Note N° 09-32 / Cadarache

## RESUME DE L'ETUDE DOCUMENTAIRE « IMPACT ENVIRONNEMENTAL DE L'ACTIVITE DU CENTRE NUCLEAIRE DE CADARACHE »

Etude effectuée par le laboratoire de la CRIIRAD  
pour la CLI de Cadarache

Le présent document constitue un résumé de l'étude documentaire « Impact Environnemental de l'activité du centre nucléaire de Cadarache » réalisée par la CRIIRAD pour la CLI de Cadarache et présentée dans le rapport CRIIRAD N°08-167 d'avril 2009.

Rejets de tritium dans l'atmosphère déclarés par le CEA Cadarache de 1979 à 2 000

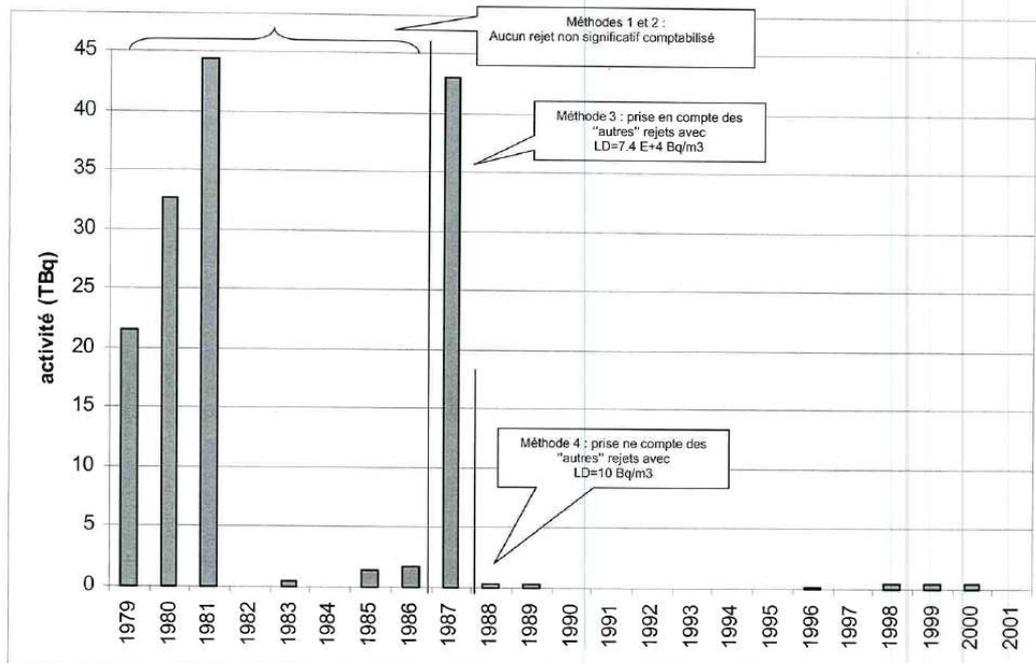
Les rejets de **tritium** atmosphérique déclarés par le site de Cadarache de 1996 à 2005 (**25 à 475 GBq**) sont nettement inférieurs à ceux d'une centrale électronucléaire (par exemple les rejets annuels de tritium atmosphérique du CNPE de Saint-Alban sont typiquement de l'ordre de 2 000 à 3 000 GBq par an).

Mais la situation est susceptible de fortes évolutions compte tenu des autorisations de rejet de l'INB 55 (LECA-STAR) : **7 000 GBq/an** et de celle de CEDRA : **10 000 GBq/an**.

L'historique des rejets de tritium atmosphérique établi par le CEA montre qu'il y a eu à Cadarache des **rejets nettement plus importants (20 000 à presque 45 000 GBq/an) entre 1979 et 1981**, soit des valeurs plus de 90 fois supérieures au maximum de la période 1996-2006. Ces rejets étaient dus à l'installation nommée ACEREN<sup>3</sup> arrêtée en novembre 1982.

Le graphique établi par le CEA est reproduit ci-dessous (1 TBq = 1 000 GBq). Entre 1979 et 1986 seuls les rejets correspondant à des valeurs réellement mesurées, c'est-à-dire supérieures aux limites de détection étaient comptabilisés. Ensuite y ont été ajoutés les rejets « potentiels » correspondant au produit du volume d'air rejeté par les limites de détection.

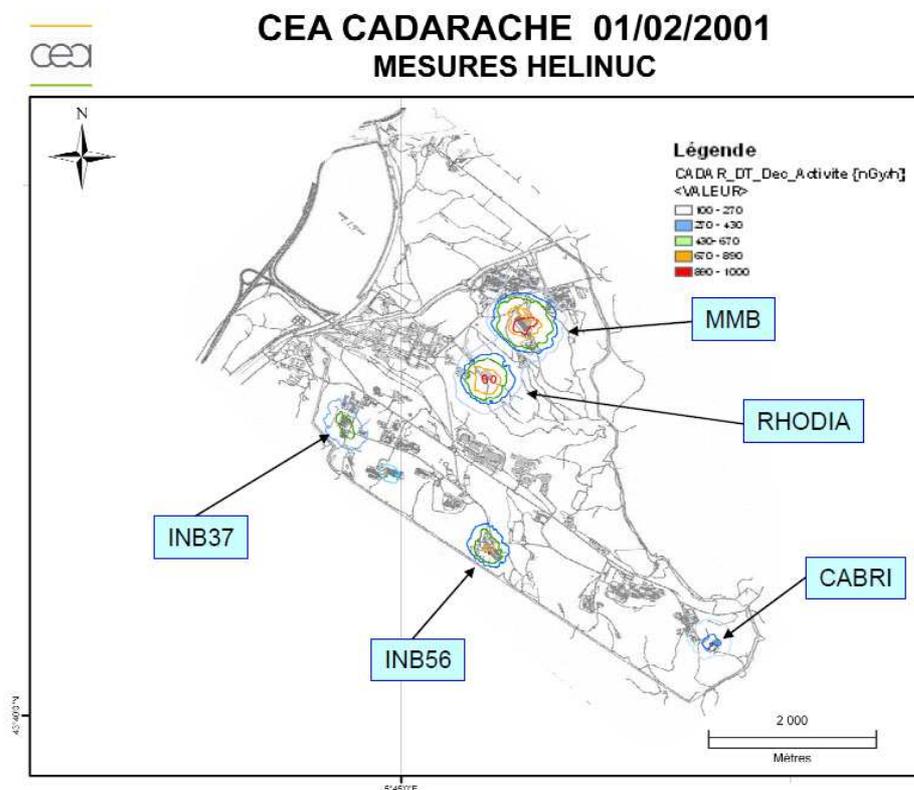
La CRIIRAD a souhaité par contre illustrer le fait que la dose calculée actuellement par le CEA de Cadarache - outre les éléments discutables évoqués plus haut - ne prend pas en compte **l'exposition externe ajoutée** induite par le stockage de matières radioactives dans certaines installations proches des clôtures, ni l'impact des transports de matières radioactives.

La CRIIRAD a demandé au CEA la publication de la cartographie radiométrique effectuée en hélicoptère en 2001 (cf. carte ci-dessous).

En ce qui concerne les clôtures, ce document confirme en tout cas que - le jour du contrôle - les 2 secteurs pour lesquels l'exposition externe imputable au site était la plus élevée étaient le voisinage de **l'INB 56** (entreposage de déchets radioactifs solides) et dans une moindre mesure de **l'INB 37** (STEDS avec cuves d'effluents radioactifs). Ceci est cohérent avec les résultats des mesures effectuées par le CEA au moyen de dosimètres fixes installés sur les clôtures.

Une heure et demie de présence à la **clôture** du site de Cadarache au droit de l'INB 56 (entreposage de matières radioactives) induit une dose de 0,09 microSievert, soit une valeur supérieure à l'impact « majorant » (0,077 microSievert) calculé par le CEA pour évaluer les conséquences des rejets radioactifs sur l'année entière.

Une fréquentation plus régulière des abords (100 heures par an) conduirait à une exposition annuelle ajoutée de **6,3 microSieverts** soit une valeur 80 fois supérieure à l'impact calculé en 2007 par le CEA pour les rejets.

Il faudra donc veiller à ce que le secteur reste à taux de fréquentation faible car l'impact pourrait ne pas être négligeable en fonction du temps de présence effectif. Ceci passe aussi par une information des riverains et de ce point de vue l'information donnée par le CEA dans les documents grand public n'est pas satisfaisante.
